P.V. N°-OGI-BTD-
17/06/26-4237-VE

CONTRÔLE À L'OCCASION D'UNE VENTE D'UNE INSTALLATION ÉLECTRIQUE DOMESTIQUE À BASSE OU TRÈS BASSE TENSION, ENTAMÉE AVANT LE 1/09/1981
(A.R. DU 08/09/2019 - LIVRE 1 - 2.11.2 - 8.4.2 - 4.2.3.2 - 4.2.4.3 - 5.3.5.2 - 5.4.2.1 - 5.4.3.6 - 5.4.4 - 7.1 - 7.2.5.1)

Contrôleur	Olivier Gillet
Type de bien	Appartement
Adresse	Boulevard de la Fleur de Lys 3 bte 23, 1400 Nivelles, Belgique
Responsable	Propriétaire
Nom complet responsable	
Adresse du responsable	Boulevard de la Fleur de Lys 3 bte 33, 1400 Nivelles
Type de demandeur	Agence immo
Nom du demandeur	Win conception
Numéro de téléphone	061 22 49 75
Photo

📄 Page pour croquis_04_23.pdf

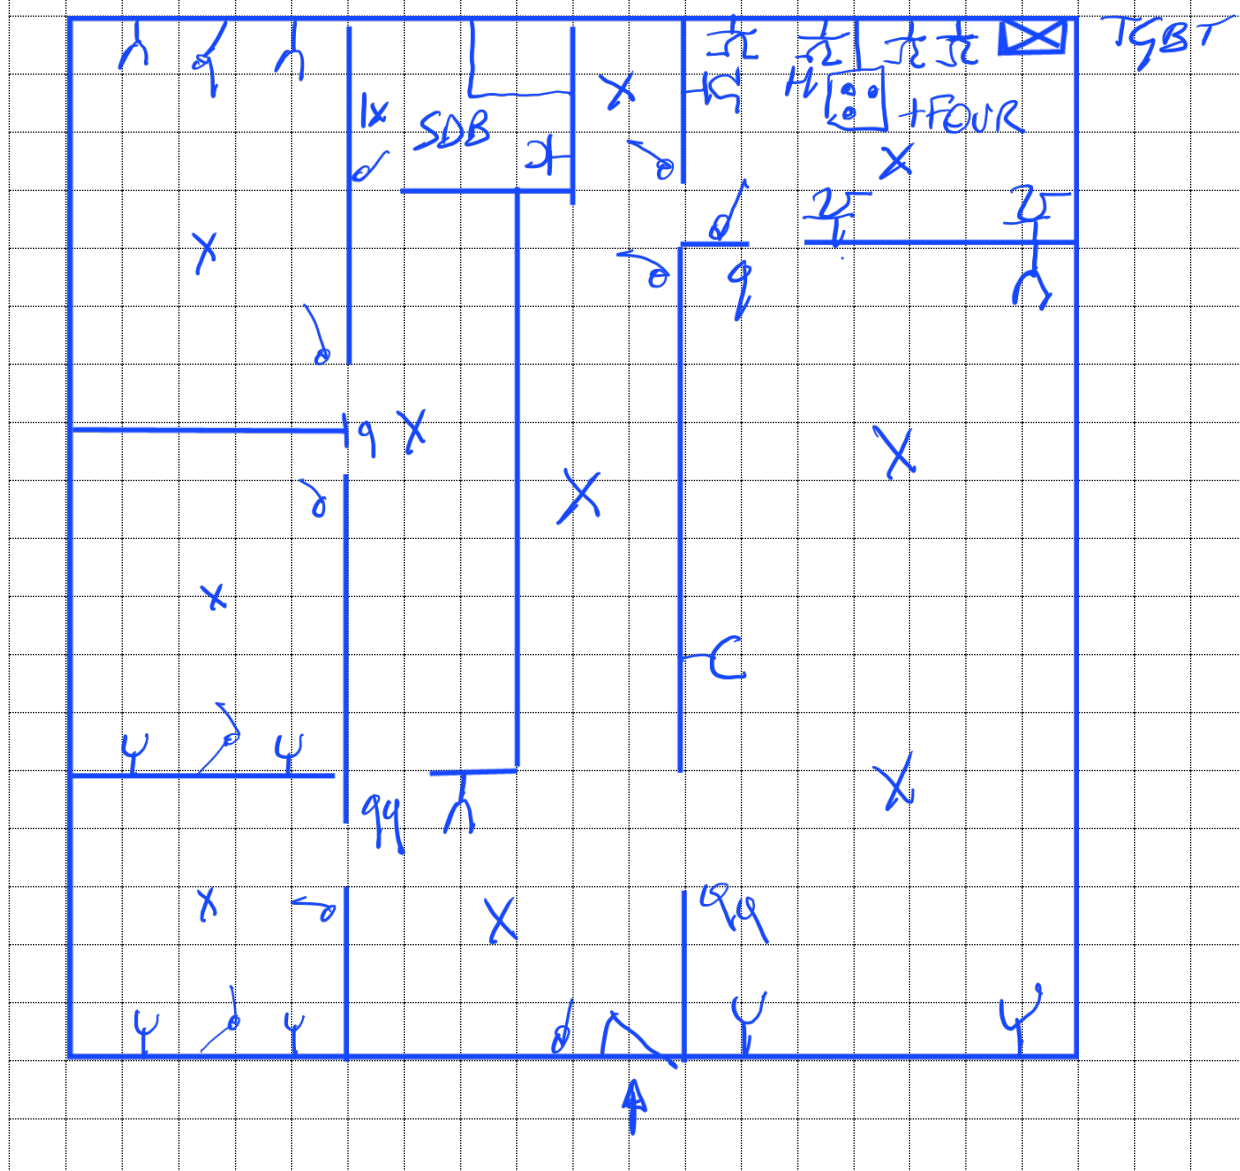
- 1 DDR 40/0,3 A : 1x C25 3p - VVB 4x6, 1 C20 3p VVB 4x2,5
5 C20 2p + 2 C16 2p : VVB 3x2,5
1 DDR 40/0,03 A : 3 C16 2p
VVB 3x2,5
(VVB et/ou VOB en conduits)

Ce croquis n'a pour but que de fixer, au moment du contrôle, l'étendue de l'installation ou de la partie de l'installation initiée avant octobre 1981. Il ne peut en aucun cas remplacer le schéma unifilaire ou le plan de position dont l'absence au moment du contrôle constitue une infraction.
